改善箇所説明図

ハイブリッドモータ部詳細図

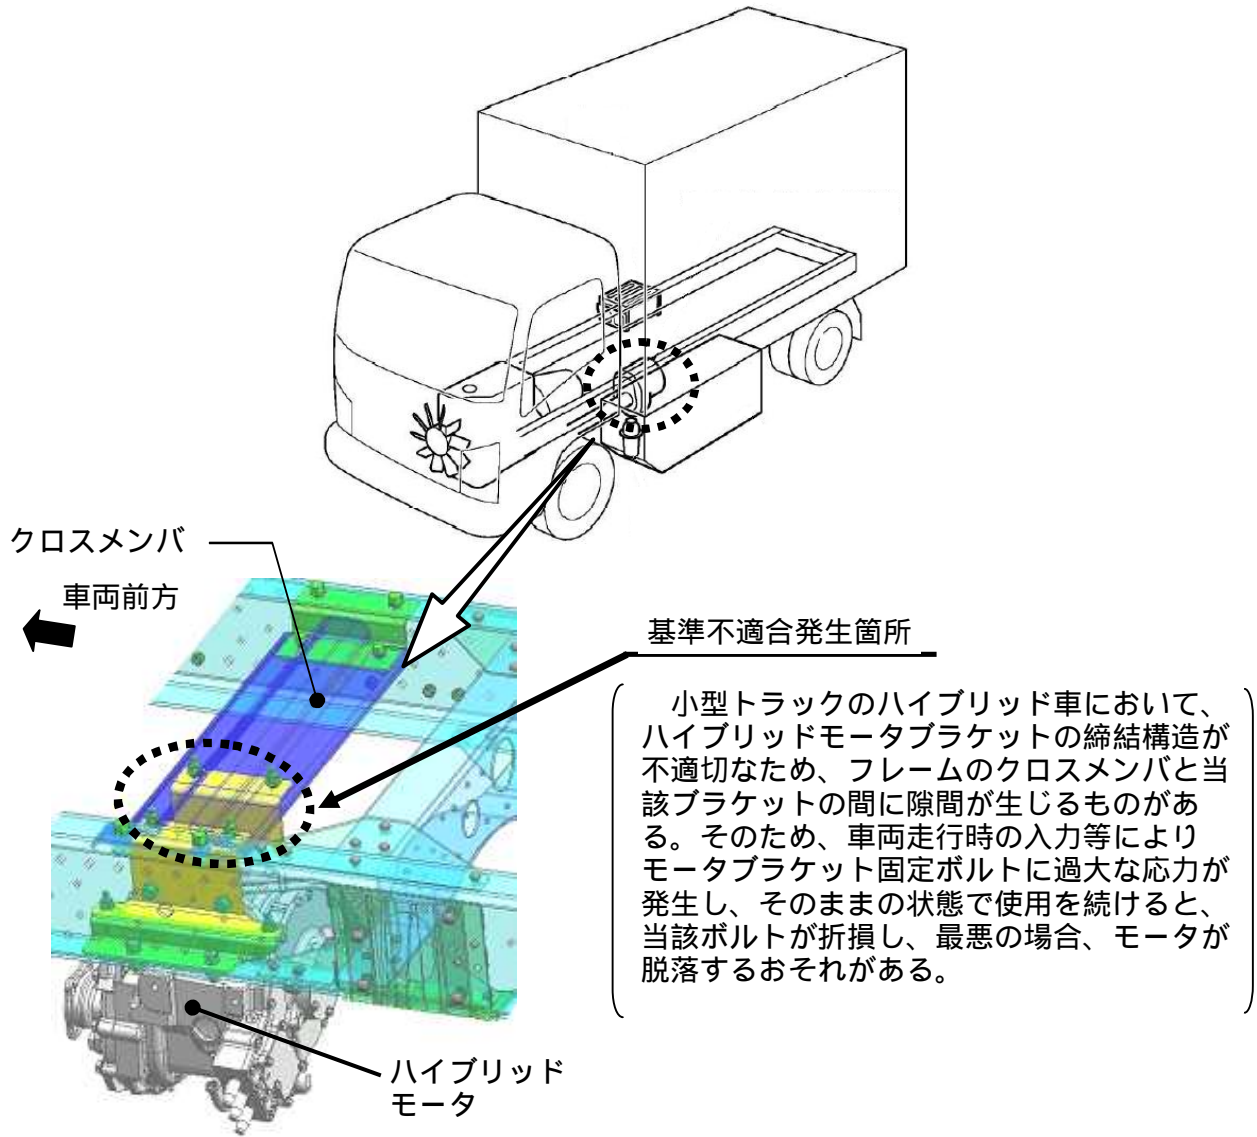
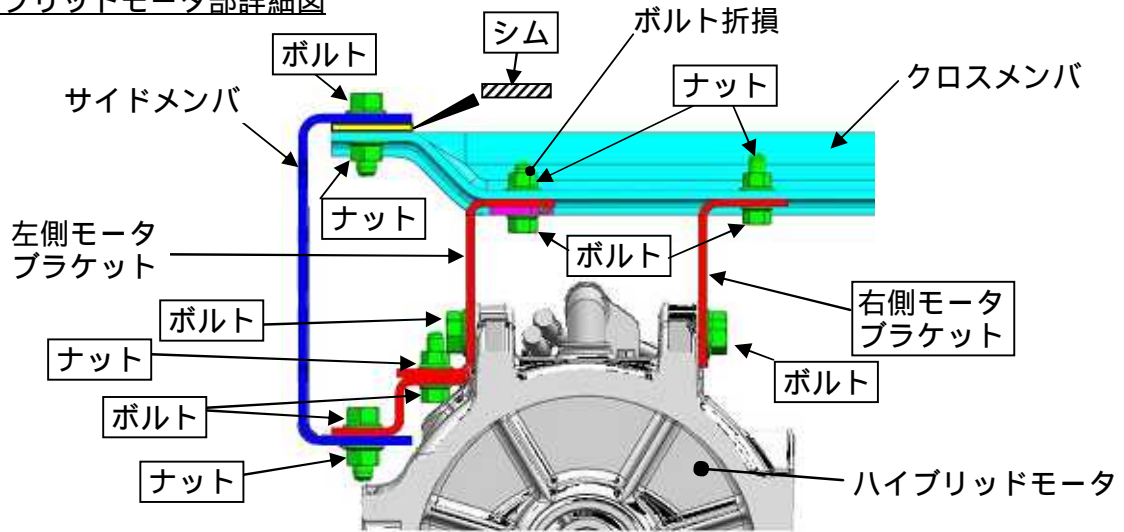
全車両、クロスメンバとサイドメンバの隙間を測定し、必要に応じてシムを挿入する。また、クロスメンバ、サイドメンバ等を取付けているボルトとナット及び右側モータブラケットを対策品と交換し、対策の締め付けトルクで締め付ける。
